CONSULTA

DIRECCIÓN GENERAL DE PATRIMONIO CULTURAL

JARDINES DE SABATINI

Madrid, 28 de abril de 2018

Fig. 73- Detalle del plano anterior que muestra las intervenciones propuestas sobre los Jardines de Sabatini. Arquitectos: Estudio Guadiana y Porras La Casta.

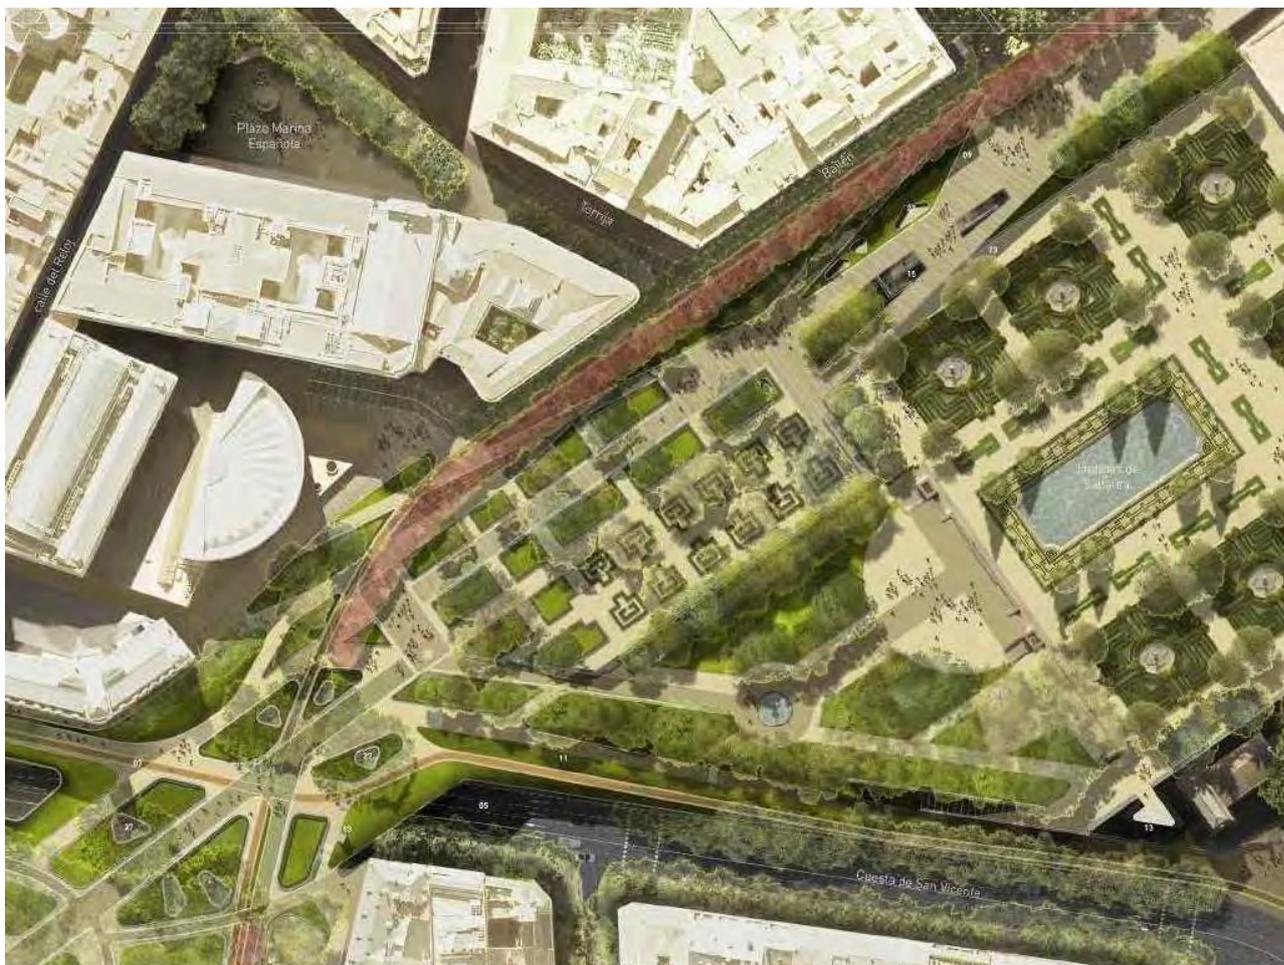
Así, en primer lugar hay que criticar la decisión de eliminar las históricas rejas de hierro forjado que permiten cerrar su acceso selectivamente por usos y horarios (fig. 74), acentuando ese carácter íntimo de jardín secreto que ya se ha reseñado al hablar de su creación.

Este borrado del cierre histórico del jardín se ve además acentuado por la duplicación de los parterres de la terraza intermedia sobre la calle de Bailén, que acentuaría aún más la indefinición de los límites originales de este espacio. Para que se advierta la importancia que tienen estas modificaciones se transcribe seguidamente el segundo párrafo del artículo 4.6.2 de las *Normas Urbanísticas* del PGOUM 97, que describe las características que debe tener un jardín para ser catalogado con un Nivel 2 de protección²⁹, catalogándose “en este nivel los espacios que, aunque hayan perdido en parte su caracterización jardinera formal, son identificables por el cerramiento, restos de trazado o hacen referencia a un entorno determinado a una época concreta”. Como puede verse, basta que un jardín histórico sea “**identificable**

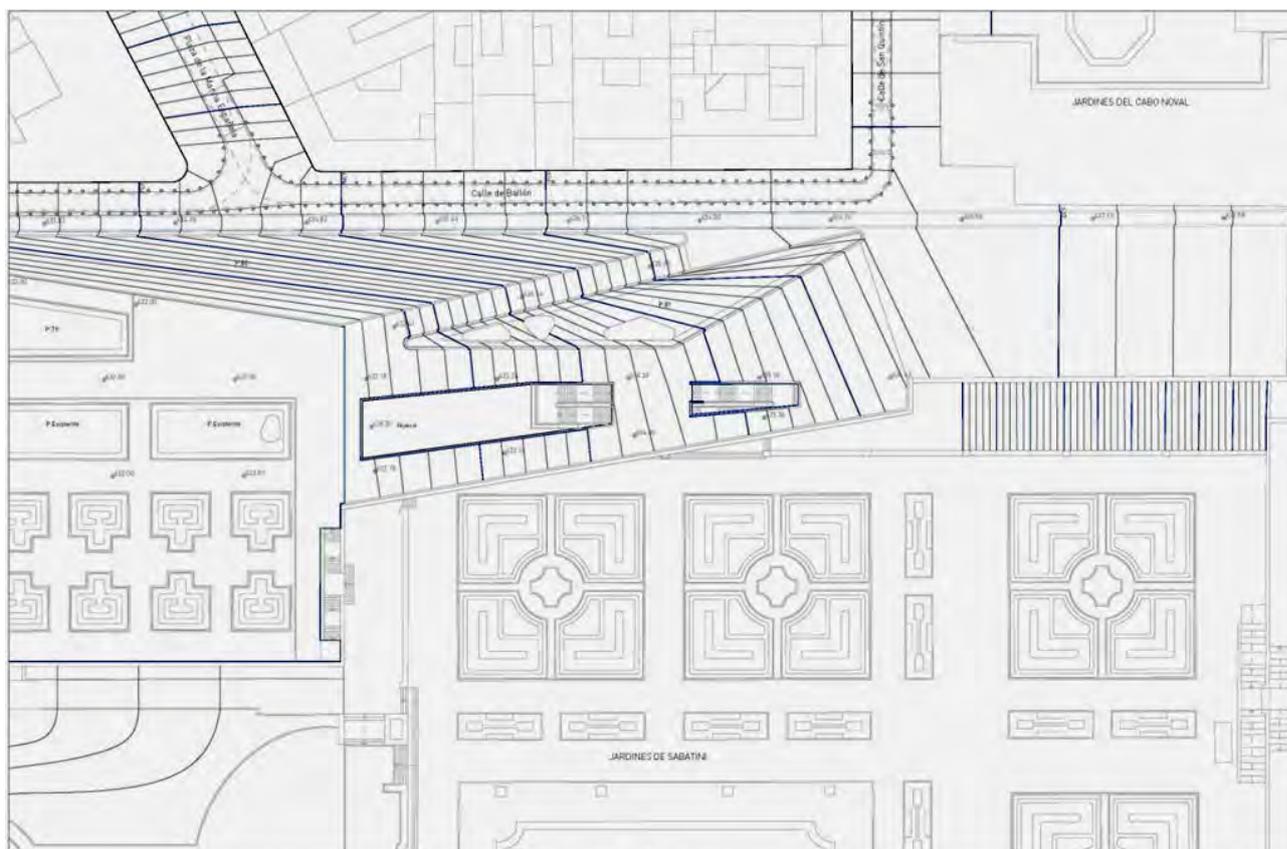
La necesidad de esta rampa no está en ningún caso justificada por razones de accesibilidad, pues se limita a duplicar el acceso en pendiente a la terraza superior, que según el mismo proyecto se alcanza directamente desde la calle de Bailén (figs. 75, 81 y 82), por lo que este gesto redundante sólo parece servir en realidad para dibujar un flujo de tráfico rápido, absolutamente innecesario dado su uso exclusivamente peatonal; a no ser que su verdadero objetivo sea crear una cubierta permanente para la terraza del restaurante y mediateca que pretende implantarse en el hueco dejado por el tramo de túnel que se anula bajo la calle Bailén (figs. 84 y 85), y que vendría nuevamente a perturbar el carácter de parque íntimo, melancólico y algo solitario que caracteriza estos Jardines de Sabatini desde su creación. Por último, no puede obviarse la posibilidad de que esta costosa, agresiva e inútil intervención tenga por único fin sellar frívolamente con un gesto “de autor” la obra realizada.

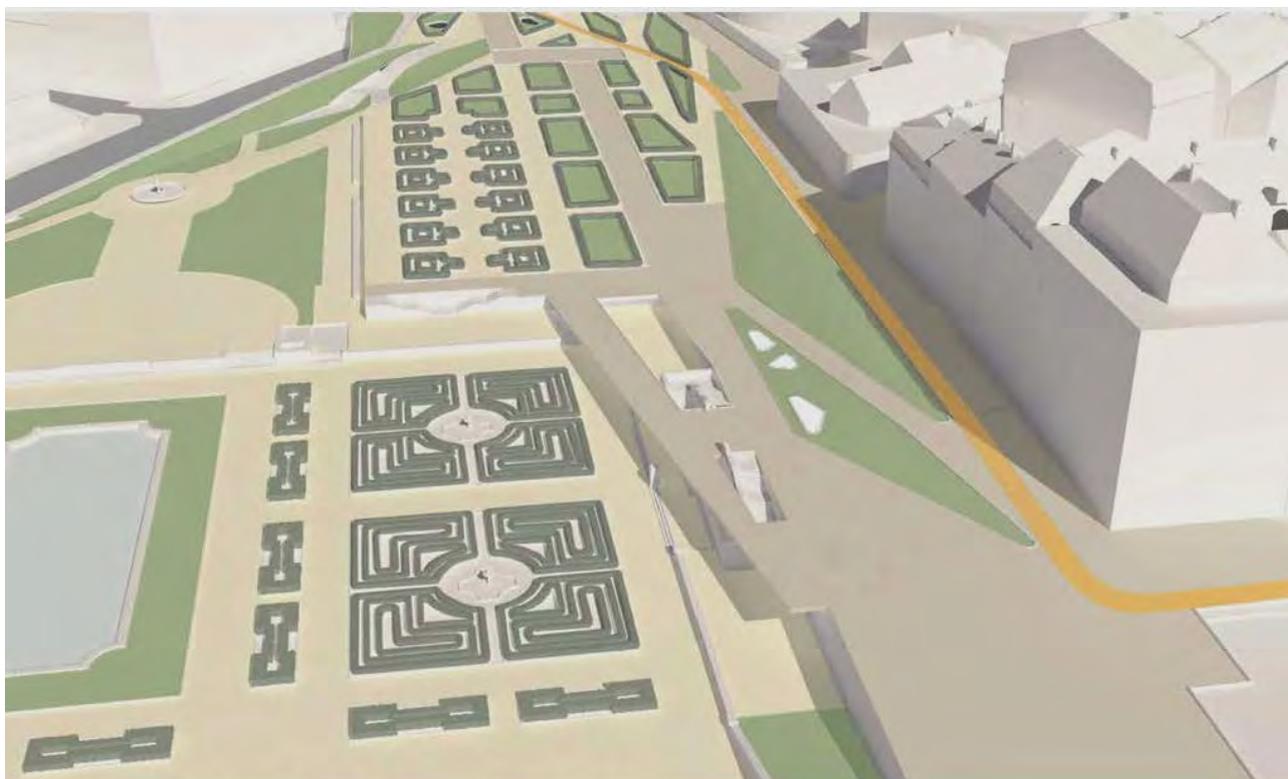
Fig. 82- Una segunda recreación en perspectiva demuestra el efecto perturbador de la rampa sobre los jardines, así como la indefinición espacial de los mismos provocada por la eliminación de sus magníficas rejas de forja, acentuada aún más si cabe por la duplicación de parterres geométricos sobre la calle de Bailén. Arquitectos: Estudio Guadiana y Porras La Casta.

Fig. 87- Sustitución propuesta del muro anterior por un talud ajardinado inverosímil. Arquitectos: Estudio Guadiana y Porras La Casta.

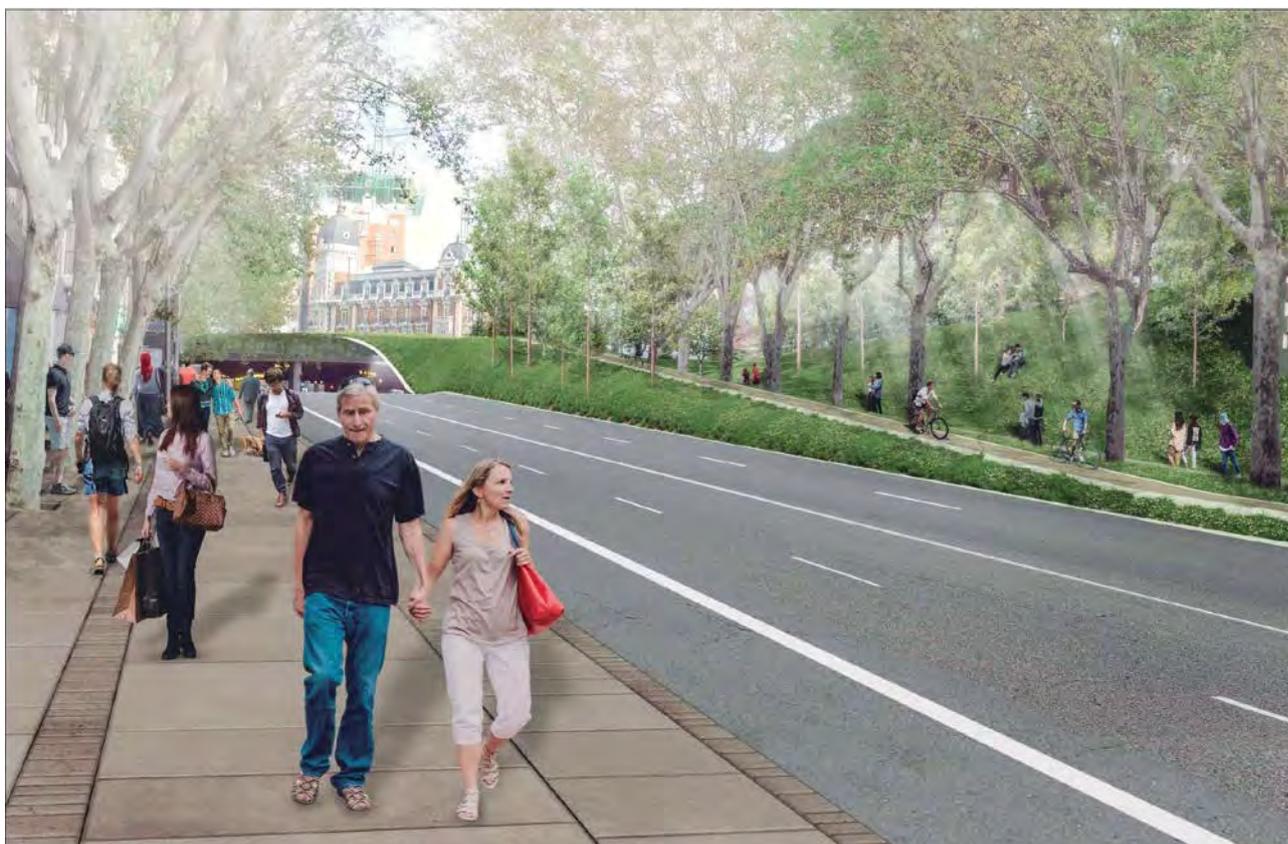
Por último, hay que citar la reforma propuesta para el imponente muro de contención, de ladrillo visto con cadenas de refuerzo de sillería en las esquinas, que sostiene y delimita los jardines hacia la cuesta de San Vicente (fig. 86), que se sustituiría por un arriscado e inverosímil talud arbolado (fig. 87), eliminando incluso la imponente doble *gradinata* o rampa “a la italiana” que desemboca ante un gran nicho de piedra caliza con una sencilla fuente mural –recientemente eliminada por el Ayuntamiento tras permanecer durante largos años seca y con su plato roto-.
